改善箇所説明図

1軸20kL石油運搬用アルミタンクセミトレーラにおいて、スプリングハンガ取付部の耐久性が不足しているため、走行時及び制動時の荷重の繰返しにより、ボギーフレームに亀裂が発生するものがある。

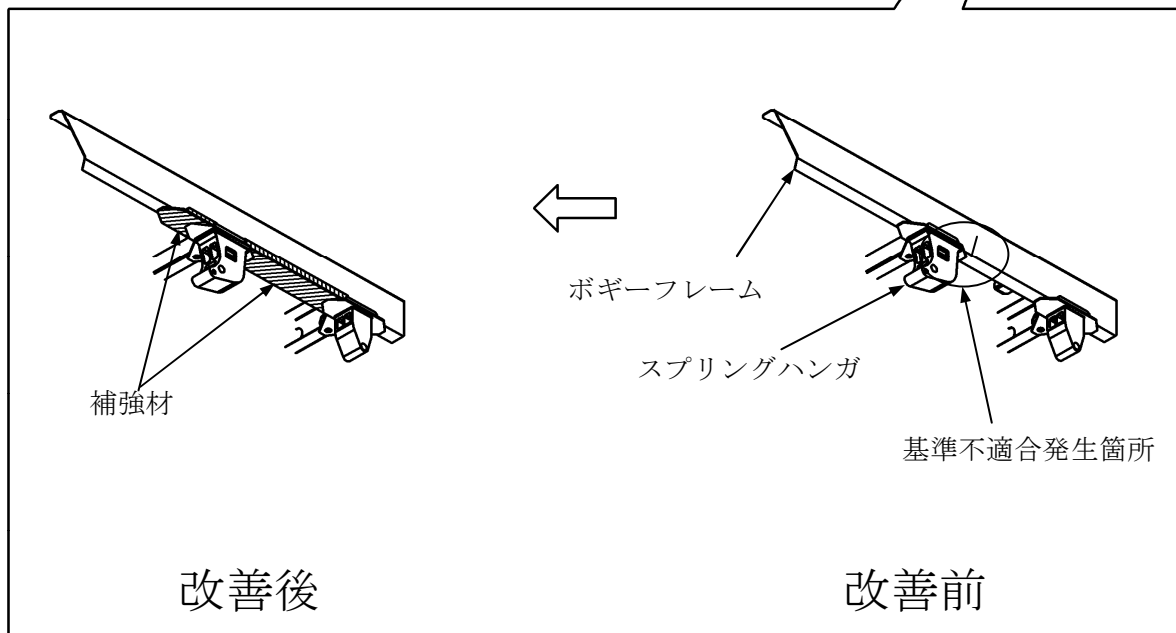
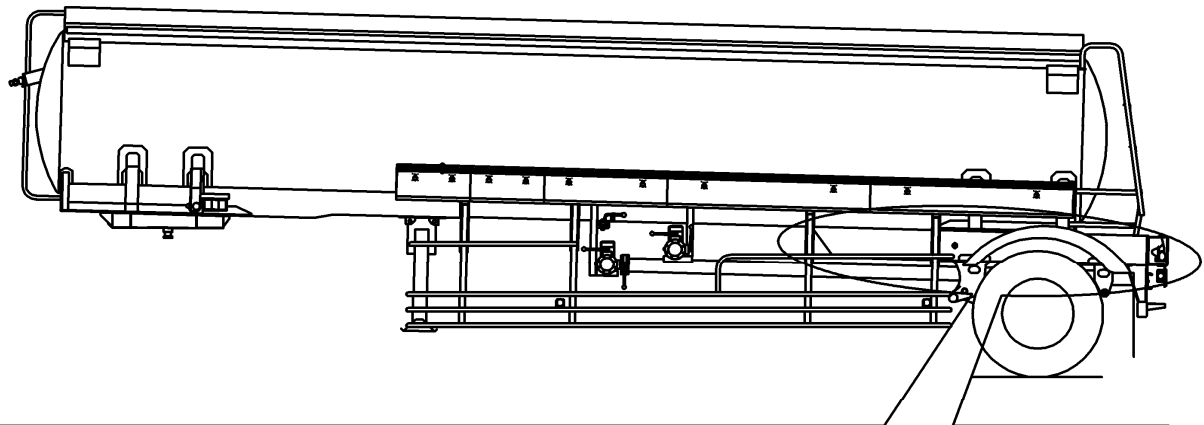
基準不適合の内容

改善の内容

全車両、ボギーフレームに補強材を取り付ける。なお、ボギーフレームに亀裂が発生している場合は補修する。
